廃炉発官 R 4 第 3 8 号
令和 4 年 5 月 1 3 日

福島第一原子力発電所 特定原子力施設に係る実施計画 変更認可申請書の
一部補正について

令和3年12月21日付け廃炉発官R3第175号をもって申請し、令和4年4月
28日付け廃炉発官R4第23号をもって一部補正しました福島第一原子力発電所
特定原子力施設に係る実施計画 変更認可申請書を別紙の通り一部補正をいたします。

ALPS 処理水希釈放出設備及び関連施設設置並びに ALPS 処理水の海洋放出について、記載の適正化に伴い、下記の通り補正を行う。

図2 港湾内外海水及び地下水のモニタリング計画 (サンプリング箇所)

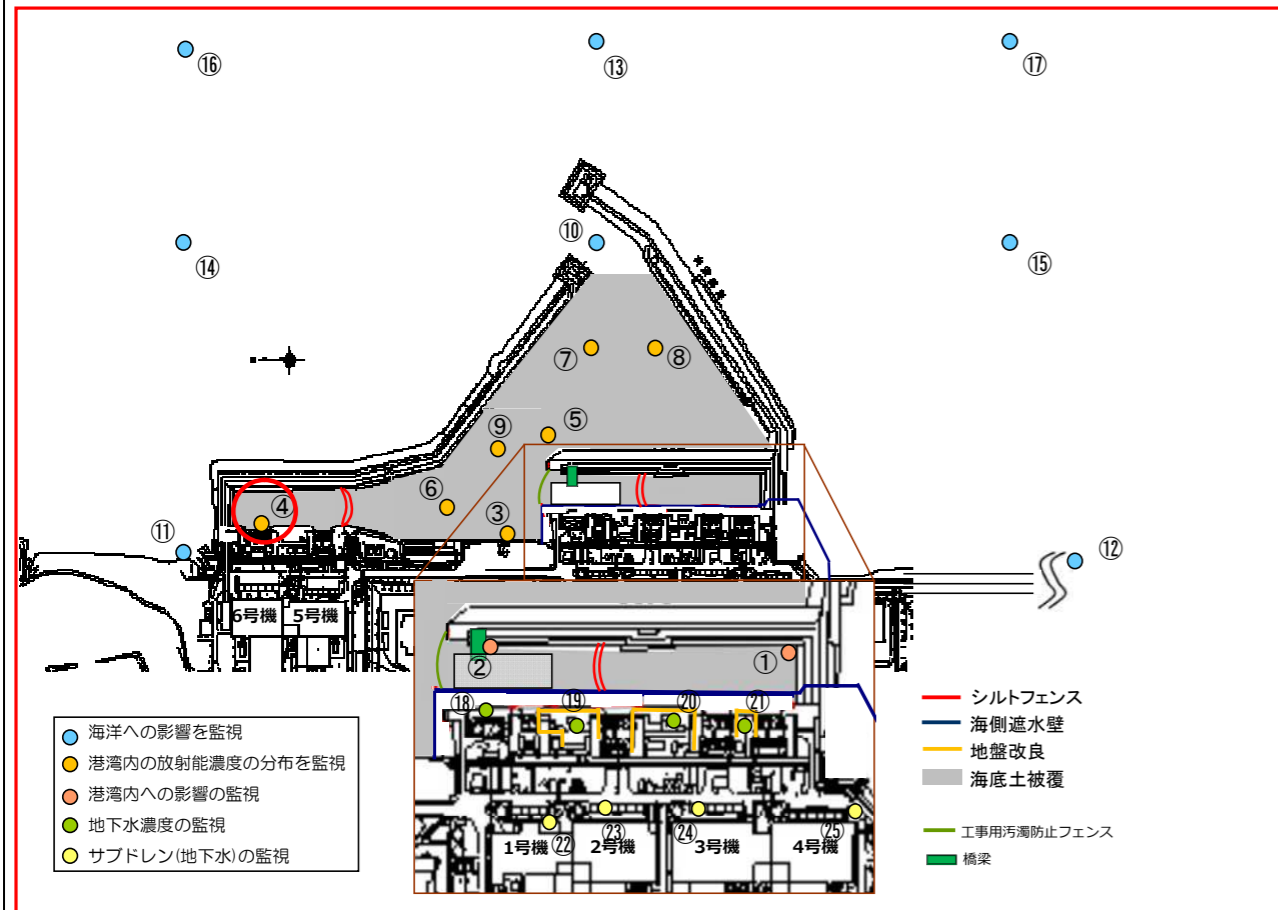
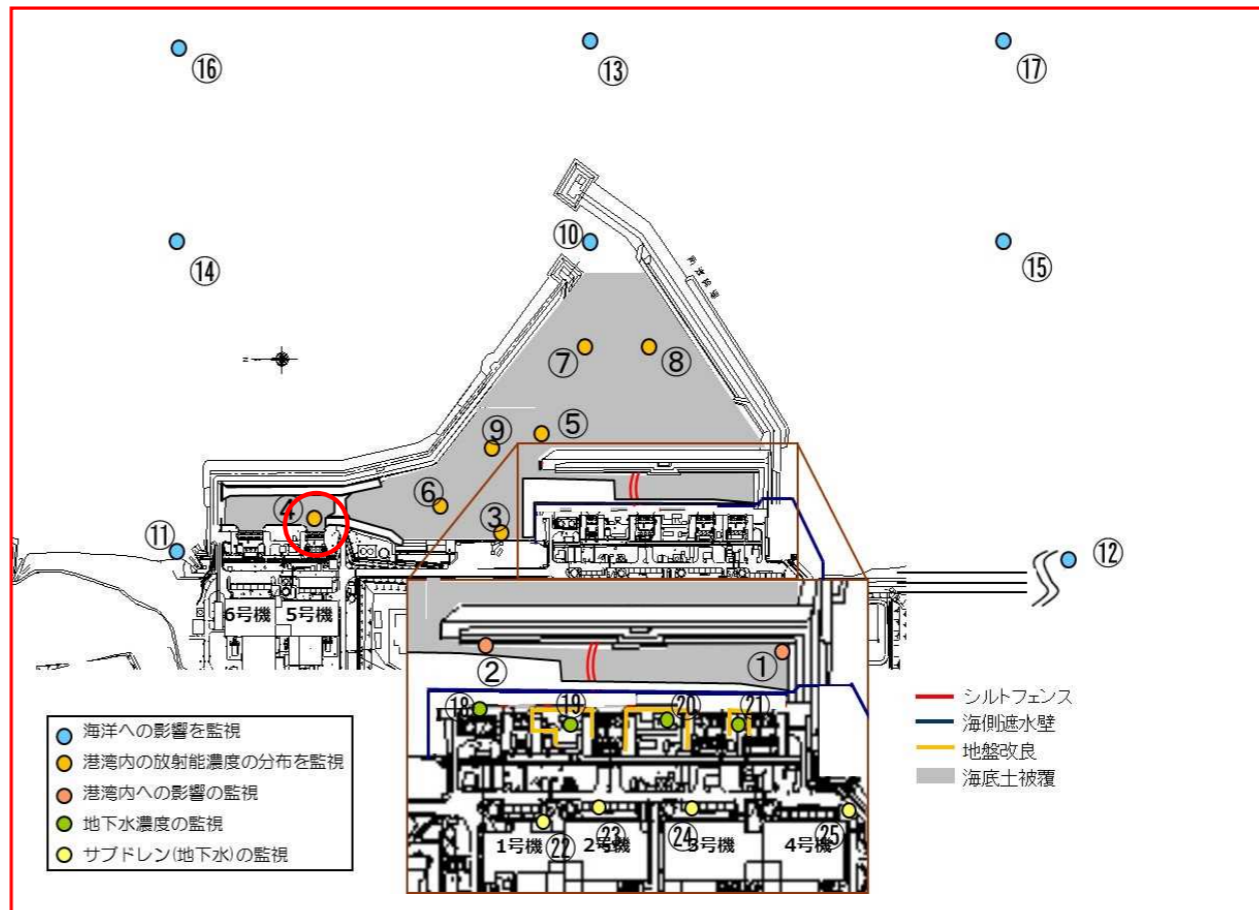
ALPS 処理水希釈放出に向けた仕切堤設置
記載の適正化 (サンプリング箇所) (記載の適正化 (現場の実態に沿った図面の反映))
